Bebauungsplan St. Hülfe Nr. 10 „Lange Wand III“

- Abwägungen -

Abb.: Schema der festgesetzten maximalen Gebäudehöhen

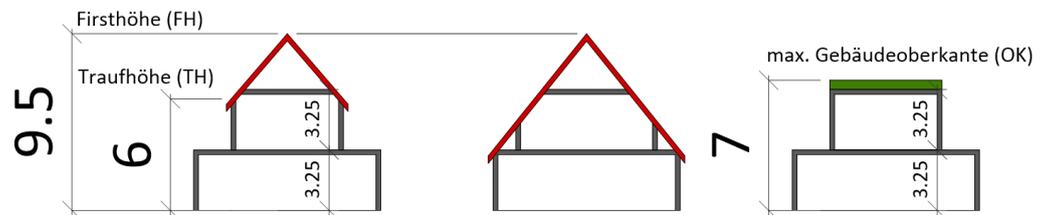
<p>Eingabe – Landkreis 9</p>	<p>Des Weiteren erschließt sich aus den Satzungsunterlagen und der Begründung nicht die vierte textliche Festsetzung unter „§ 3 Höhe baulicher Anlagen“ bezugnehmend darauf,</p>

<p>dass Wohngebäude mit einem Flachdach eine Gebäudehöhe von 7,0 Metern nicht überschreiten, Wohngebäude mit einem geneigten Dach jedoch eine Gebäude- bzw. Firsthöhe von 9,5 Metern besitzen dürfen. Eine planerische Steuerungswirkung kann nicht erkannt werden.</p> <p>Überdies erscheint es fragwürdig, dass eine derartige Festsetzung über den Katalog nach § 9 Abs. 1 BauGB rechtlich hinsichtlich der Unterscheidung bzw. in Abhängigkeit der Dachform/-neigung gedeckt ist.</p>
<p>Beschlussempfehlung</p>	<p>Um den vorgebrachten Rechtsbedenken entgegenzuwirken, werden die Höhenfestsetzungen in die örtlichen Bauvorschriften überführt.</p> <p>Die getroffenen Regelungen zu den leicht voneinander abweichenden Bauhöhen der unterschiedlichen Dachformen verfolgen planerische Zielsetzungen und sind von daher zielführend.</p> <p>Die textliche Festsetzung wird sinngemäß wie folgt gekürzt:</p> <p>„Es gelten die im Plan festgesetzten Höhen baulicher Anlagen.</p> <p>Als oberer Bezugspunkt für die Traufhöhe (TH) gilt die Schnittkante zwischen den Außenflächen der Gebäudeaußenwand und den Außenflächen der oberen Dachhaut der Hauptdachflächen. Ausgenommen sind die Traufhöhen für untergeordnete Bauteile wie Erker und Gauben bis zu max. 1/3 der Breite der Dachaufsichtsfläche sowie abgewalmte Teile von Krüppelwalmdächern.</p> <p>Als oberer Bezugspunkt für die Firsthöhe (FH) gilt der höchste Punkt der Dachkonstruktion.</p> <p>Für begrünte Flachdächer (Dächer mit einer Dachneigung kleiner/gleich 10 Grad) wird abweichend zu den im Plan bestimmten Vorgaben eine maximale Höhe der Oberkante (OK) der Gebäude von 7,0 m festgesetzt.</p> <p>Schornsteine und Belüftungsanlagen sowie untergeordnete Dachaufbauten (z. B. Antennen) sind von der Höhenbegrenzung ausgenommen.</p> <p>Die Oberkante des Erdgeschossfußbodens (oberer Bezugspunkt) darf höchstens 30 cm über dem benannten unteren Bezugspunkt liegen.</p> <p>Als unterer Bezugspunkt für die festgesetzten Höhen baulicher Anlagen gilt die Fahrhahnoberkante am äußeren Fahrhahnrund der zur Erschließung des Baugrundstücks herangezogenen Straße. Zu messen ist an der jeweiligen Grundstücksgrenze in der Mitte des Baugrundstücks (§ 16 Abs. 2 Nr. 4 u. Nr. 5 BauNVO i. V. m. § 18 Abs. 1 BauNVO).“</p> <p>Die örtliche Bauvorschrift Nr. 2.1 wird sinngemäß wie folgt erweitert:</p> <p>„Nr. 2.1 Dachformen und Gebäudehöhen</p> <p>Die Dächer von Hauptgebäuden dürfen wie folgt errichtet werden (§ 84 NBauO Abs. 3 Nr. 1, Nr. 7):</p> <ul style="list-style-type: none"> • Als geneigte Dächer; die Dachneigung muss hierbei mindestens 30° betragen. <u>Gebäude mit geneigten Dächern dürfen eine maximale Traufhöhe (TH) von 6,0 m und eine maximale Firsthöhe (FH) von 9,5 m aufweisen. Als oberer Bezugspunkt für die Traufhöhe (TH) gilt die Schnittkante zwischen den Außenflächen der Gebäudeaußenwand und den Außenflächen der oberen Dachhaut der Hauptdachflächen. Ausgenommen sind die Traufhöhen für untergeordnete Bauteile wie Erker und Gauben bis zu max. 1/3 der Breite der Dachaufsichtsfläche sowie abgewalmte Teile von Krüppelwalmdächern. Als oberer Bezugspunkt für die Firsthöhe (FH) gilt der höchste Punkt der Dachkonstruktion.</u> • Als Flachdächer mit einer Dachneigung von 0°-10°, sofern sie als Gründächer mit mehr als 80% Begrünung ausgeführt werden. <u>Gebäude mit Flachdächern dürfen eine maximale Höhe der Oberkante (OK) der Gebäude von 7,0 m aufweisen.</u>

Wie die obenstehende Grafik verdeutlicht, kann ein Gebäude mit geneigtem Dach bei einer festgesetzten Traufhöhe von 6,0 m ein Staffelgeschoss mit üblichen Bauhöhen (hier mit 3,25 m einschließlich Deckenhöhen usw.) aufnehmen. Ggf. werden dabei Dachschrägen ausgebildet, was die bauliche Ausnutzbarkeit in der Regel kaum einschränkt, da ausreichende Anteile mit voller Höhenausnutzung verbleiben. Bei einem Gebäude mit flachem Dach würde eine maximale Gebäudehöhe von 6,0 m jedoch die bauliche Nutzbarkeit des Obergeschosses stark beschränken. Um neben dem Staffelgeschoss auch die erforderlichen Höhen für den Gründachaufbau, eine ggf. erforderliche Attika usw. berücksichtigen zu können, wird eine maximale Höhe von 7,0 m zugelassen. So ist sichergestellt, dass beide Bauformen problemlos ein Haupt- und ein Staffelgeschoss ausbilden und die bautechnischen Anforderungen der jeweiligen Dachkonstruktion berücksichtigen können.

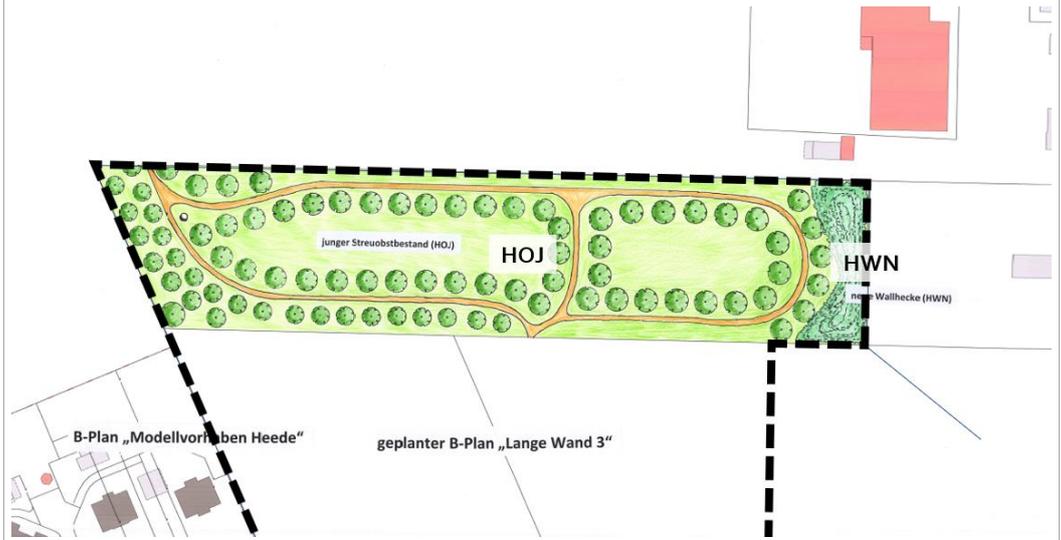
<p>Eingabe – Landkreis 11</p>	<p>Bezugnehmend auf die im Norden des Plangebiets festgelegte Ausgleichsfläche wird — auch in Hinblick auf die Erschließung der Fläche durch die festgelegte Verkehrsfläche mit der besonderen Zweckbestimmung Rad- und Gehweg — darauf hingewiesen, dass den vorliegenden Satzungsunterlagen nicht eindeutig der planerische Wille zum Sinn und Zweck der Festlegung entnommen werden kann.</p> <p>Der Planzeichnung kann entnommen werden, dass die Fläche für Maßnahmen zum Schutz, zur Pflege und Entwicklung von Natur und Landschaft dienen soll, aber auch gleichzeitig eine öffentliche Grünfläche mit der Zweckbestimmung Ausgleichsfläche (Bezeichnung in der Plandarstellung) bzw. Parkanlage (Bezeichnung in der Legende zur Plandarstellung) darstellen soll. Der Begründung kann darüber hinaus u.a. entnommen werden, dass auf der Fläche eine Streuobstwiese sowie eine Wallhecke angelegt werden soll und darüber hinaus die Flächen naturschutzfachlich entwickelt werden soll. Zur eindeutigen planerischen Bestimmtheit zur Festlegung wird daher empfohlen, eine textliche Festsetzung zur Sicherung und Entwicklung der Fläche aufzunehmen.</p>

<p>Beschlussempfehlung</p>	<p>Die vorgesehene Ausgleichsmaßnahme ist mit der Unteren Naturschutzbehörde vorabgestimmt und wird im Umweltbericht dargelegt. Zur Klarstellung wird im Umweltbericht eine grafische Darstellung ergänzt.</p>

Wie im Umweltbericht dargelegt, soll die Ausgleichsfläche als Streuobstwiese entwickelt werden. Im Osten ist zudem die Anlage einer Wallhecke vorgesehen. Das Areal wird darüber hinaus über eine Wegeverbindung an das Gebiet angebunden. Der Bereich kann eine Funktion als Naherholungsbereich einnehmen, ohne dass dies den naturschutzfachlichen Entwicklungszielen entgegensteht. Innerhalb der Ausgleichsfläche sollen hierfür ebenfalls Wegeverbindungen geschaffen werden, intensive Nutzungen sind nicht vorgesehen. Zur Verdeutlichung wird eine Skizze in den Umweltbericht aufgenommen. Ergänzende textliche Festsetzungen sind nicht erforderlich. Die Fläche befindet sich in Besitz der öffentlichen Hand. Die Umsetzung der Ausgleichsmaßnahmen sowie deren dauerhafter Erhalt werden sichergestellt.

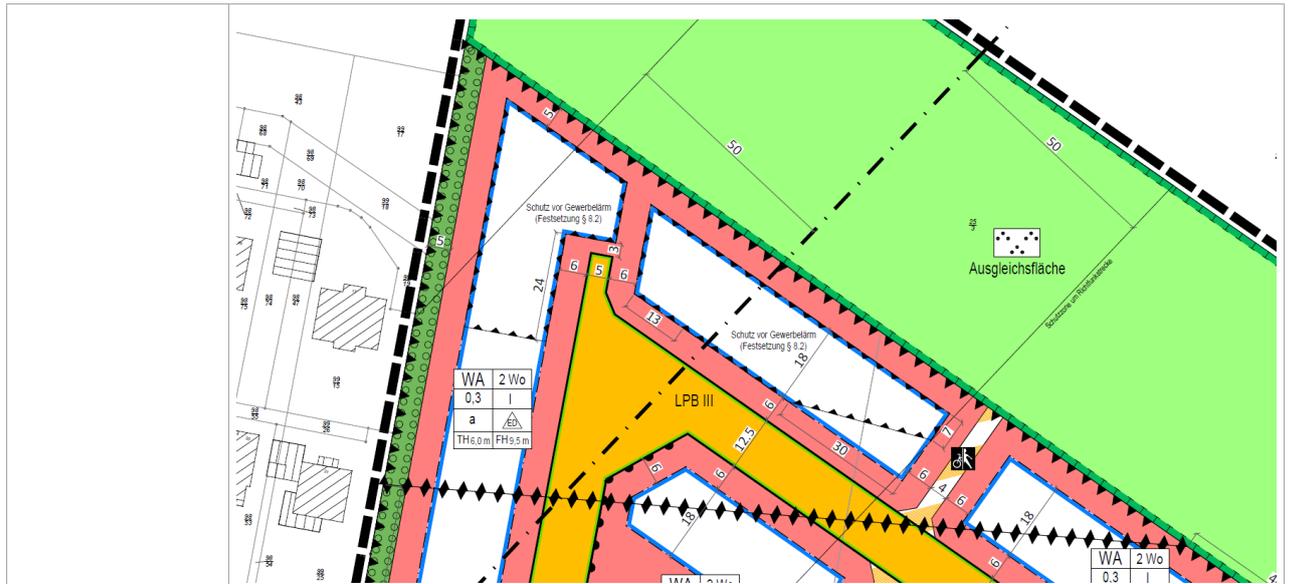
<p>Eingabe – Landkreis 16</p>	<p>Abschließend wird in der Planzeichnung redaktionell empfohlen, dem linken Bereich für Vorkehrungen zum Schutz vor Gewerbelärm analog zum rechts daneben liegenden Schutzbereich mit weiteren Längenmaßen zur exakten Bestimmung und Abgrenzung der schutzwürdigen Bereiche zu versehen.</p>
<p>Beschlussempfehlung</p>	<p>Die Planzeichnung, einschließlich aller in Folge der frühzeitigen Beteiligung vorgenommenen Änderungen, ist so bemaßt, dass eine exakte Abgrenzung aller zeichnerischen Festsetzungen möglich ist.</p>

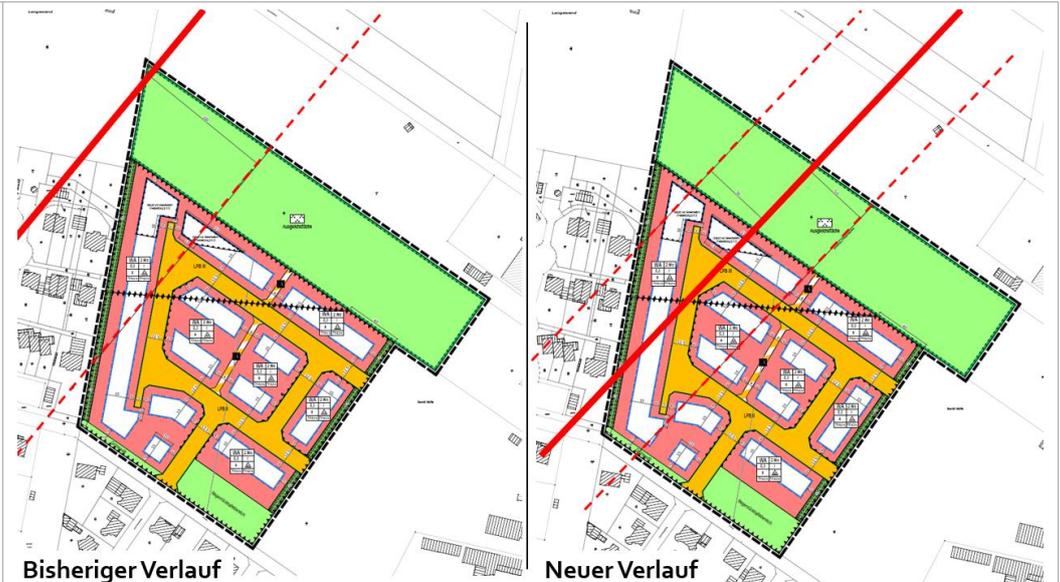
Eingabe	<p>Durch das markierte Planungsgebiet verlaufen unsere beiden Richtfunkstrecken HY1003-HY1011 und HY1011-HY3438. Im Bereich der beiden Richtfunkstrecken ist eine Bebauungshöhe von max. 30 m ü. G. nicht zu überschreiten.</p> <p>Da im Bebauungsplan eine FH vom 9,5 m ausgewiesen ist und somit ausreichend Sicherheitsabstand zur Richtfunkstrecke besteht haben wir keine Einwände.</p> <p>In der Anlage "Diepholz Bbpl 10_ Trassenschutz Report" finden Sie in der Datei „Trassendaten.csv" die Daten der beschriebenen Richtfunkstrecke. Die beigefügten Shapes sind im Koordinatensystem WGS84 und können in ein GeoDaten Programm geladen werden.</p> <p>Die Telekom hat auch bei der Fa. Ericsson Services GmbH weitere Verbindungen angemietet. Die Daten dieser Strecken stehen uns leider nicht zur Verfügung.</p> <p>Wir weisen darauf hin, dass diese Stellungnahme nur für Richtfunkverbindungen des Telekom-Netzes gilt. Bitte beziehen Sie, falls nicht schon geschehen, die Firma Ericsson Services GmbH, in Ihre Anfrage ein. Bitte richten Sie diese Anfrage an:</p> <p>Ericsson Services GmbH, Prinzenallee 21 40549 Düsseldorf, oder per Mail an bauleitplanung@ericsson.com</p>

Beschlussempfehlung	<p>Die Lage der bereits nachrichtlich in den Plan aufgenommenen Richtfunktrasse wird entsprechend der Angaben des Richtfunkbetreibers korrigiert. In die Begründung werden Ergänzungen zum Thema Richtfunk aufgenommen. Der nachrichtliche Hinweis wird korrigiert.</p> <p>In die Planzeichnung wurde bereits in den Vorentwurfsunterlagen der Verlauf einer Richtfunktrasse nachrichtlich übernommen. Nach Prüfung der vorgelegten Koordinaten ist die bisher dargestellte räumliche Lage jedoch nicht korrekt und wird entsprechend korrigiert. Sie verschiebt sich damit leicht in Richtung Osten.</p>

Alle innerhalb des Plangebiets bekannten Richtfunktrassen verlaufen damit auf einer Achse, deren Verlauf nachrichtlich in die Planunterlagen übernommen wird. Es wird eine beidseitige Schutzzone von jeweils 50 m parallel zur Trasse vorgesehen, was der höchsten Schutzforderung der benannten Leitungsbetreiber entspricht (Telekom 50 m horizontaler Schutzabstand, Telefónica 30 m horizontaler Schutzabstand).

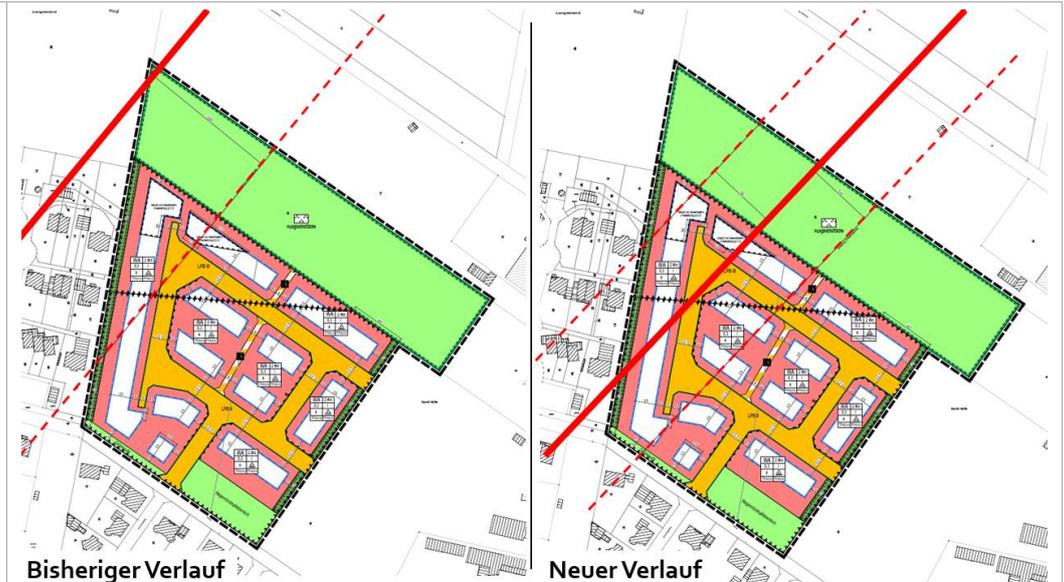
<p>Eingabe</p>	<p>Aus Sicht der Telefónica Germany GmbH & Co. OHG sind nach den einschlägigen raumordnerischen Grundsätzen die folgenden Belange bei der weiteren Planung zu berücksichtigen, um erhebliche Störungen bereits vorhandener Telekommunikationslinien zu vermeiden:</p> <p>Durch das Plangebiet führen zwei Richtfunkverbindungen hindurch Die Richtfunktrassen sind mit Koordinaten-Angaben benannt Zur besseren Visualisierung erhalten Sie beigefügt zur E-Mail ein digitales Bild, welches den Verlauf unsere Punkt-zu-Punkt-Richtfunkverbindung verdeutlichen sollen.</p>  <p>Die farbigen Linien verstehen sich als Punkt-zu-Punkt-Richtfunkverbindungen der Telefónica Germany GmbH & Co. OHG. Das Plangebiet ist im Bild mit einer dicken roten Linie eingezeichnet.</p> <p>Man kann sich diese Telekommunikationslinie als einen horizontal über der Landschaft verlaufenden Zylinder mit einem Durchmesser von rund 30-60m (einschließlich der Schutzbereiche) vorstellen (abhängig von verschiedenen Parametern). Bitte beachten Sie zur Veranschaulichung die beiliegende Skizze mit Einzeichnung des Trassenverlaufes. Alle geplanten Konstruktionen und notwendige Baukräne dürfen nicht in die Richtfunktrasse ragen.</p> <p>Wir bitten um Berücksichtigung und Übernahme der o.g. Richtfunktrasse in die Vorplanung und in die zukünftige Bauleitplanung bzw. den zukünftigen Flächennutzungsplan. Innerhalb der Schutzbereiche (horizontal und vertikal) sind entsprechende Bauhöhenbeschränkungen festzusetzen, damit die raumbedeutsame Richtfunkstrecke nicht beeinträchtigt wird. Es muss daher ein horizontaler Schutzkorridor zur Mittellinie der Richtfunkstrahlen von mindestens +/- 30 m und ein vertikaler Schutzabstand zur Mittellinie von mindestens +/-15m eingehalten werden.</p> <p><i>Anlage: Tabellarische Auflistung der Richtfunktrassen mit Koordinaten der Maststandorte</i></p>

<p>Beschlussempfehlung</p>	<p>Die Lage der bereits nachrichtlich in den Plan aufgenommenen Richtfunktrasse wird entsprechend der Angaben des Richtfunkbetreibers korrigiert. In die Begründung werden Ergänzungen zum Thema Richtfunk aufgenommen. Der nachrichtliche Hinweis wird korrigiert.</p> <p>In die Planzeichnung wurde bereits in den Vorentwurfsunterlagen der Verlauf einer Richtfunktrasse nachrichtlich übernommen. Nach Prüfung der vorgelegten Koordinaten ist die bisher dargestellte räumliche Lage jedoch nicht korrekt und wird entsprechend korrigiert. Sie verschiebt sich damit leicht in Richtung Osten.</p>

Alle innerhalb des Plangebiets bekannten Richtfunktrassen verlaufen damit auf einer Achse, deren Verlauf nachrichtlich in die Planunterlagen übernommen wird. Es wird eine beidseitige Schutzzone von jeweils 50 m parallel zur Trasse vorgesehen, was der höchsten Schutzforderung der benannten Leitungsbetreiber entspricht (Telekom 50 m horizontaler Schutzabstand, Telefónica 30 m horizontaler Schutzabstand).

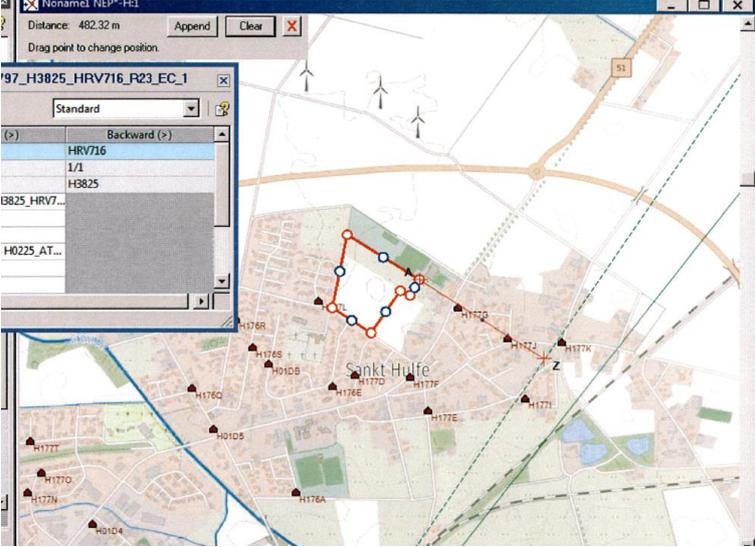
Eingabe	<p>Unter Bezugnahme auf Ihre Mail vom 23/11/2020 möchte ich Ihnen den Verlauf unserer Richtfunkstrecken im Bereich Diepholz darstellen. Die Richtfunkstrecken sind in den Anlagen als Linien (Orange) dargestellt. Die Koordinaten und Antennenhöhen können Sie der angehängten Excel-Datei entnehmen. Für einen störungsfreien Betrieb, muss um diese „Linien“ ein Freiraum (Mast und Rotor) von mindestens 25 m in jede Richtung eingehalten werden. Der konkrete freizuhaltende Raum ist u. a. abhängig vom Rotorradius. Die uns mitgeteilten Koordinaten des geplanten Bauvorhabens halten den benötigten Sicherheitsabstand zu unseren in Betrieb befindlichen Richtfunkverbindungen ein. Daher besteht in diesem Fall kein Konfliktpotential seitens der Vodafone GmbH.</p>
---------	---

<p>Um die genannten Richtfunkverbindungen ist in alle Richtungen ein Sicherheitsabstand von mindestens 25m einzuhalten. Bei Windkraftanlagen bezieht sich dieser Abstand auf den Rotor und nicht auf die Nabe.</p>

Richtfunkverbindungen über angefragtem Gebiet					Ifd. Nr.	Standort A		Standort B		Koordinaten WGS 84	Antennenhöhe	Koordinaten WGS 84	Antennenhöhe	1	52-39- 2.6 N / 8-25-53.4 E	32.70 m	52-36- 6.8 N / 8-22-46.5 E	39.80 m
Richtfunkverbindungen über angefragtem Gebiet																				
Ifd. Nr.	Standort A		Standort B																	
	Koordinaten WGS 84	Antennenhöhe	Koordinaten WGS 84	Antennenhöhe																
1	52-39- 2.6 N / 8-25-53.4 E	32.70 m	52-36- 6.8 N / 8-22-46.5 E	39.80 m																
<p>Beschlussempfehlung</p>	<p>Die benannte Richtfunkstrecke verläuft außerhalb des Plangebiets.</p> <p>Die benannte Richtfunktrasse verläuft in einem minimalen Abstand von etwa 480 m zum Plangebiet. Beeinträchtigungen sind in Folge der Planung daher ausgeschlossen.</p>
